改善箇所説明図

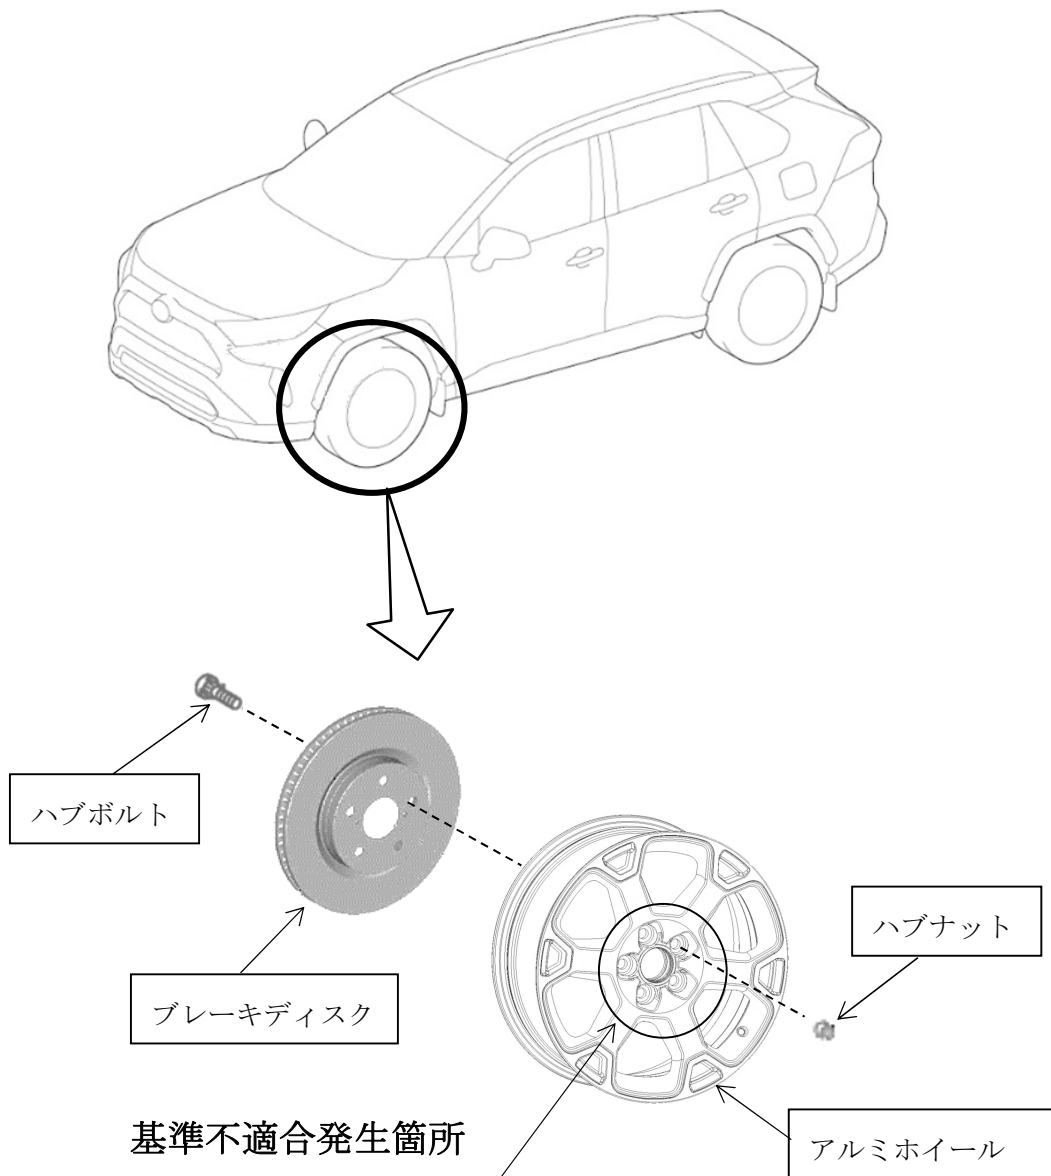
アルミホイール取付部において、ホイールの加工が不適切なため、締付面の寸法が不足してハブナットが底突きし、締結力が不足しているものがある。そのため、そのままの状態で行き続けると、異音が発生し、最悪の場合、タイヤが脱落するおそれがある。

注：□ は交換部品を示す。

全車両、アルミホイールの製造番号を点検し、該当する場合はホイールの取付部を確認して、寸法が不足しているものは当該ホイールを良品に、ブレーキディスク、ハブボルトおよびハブナットを新品に交換する。
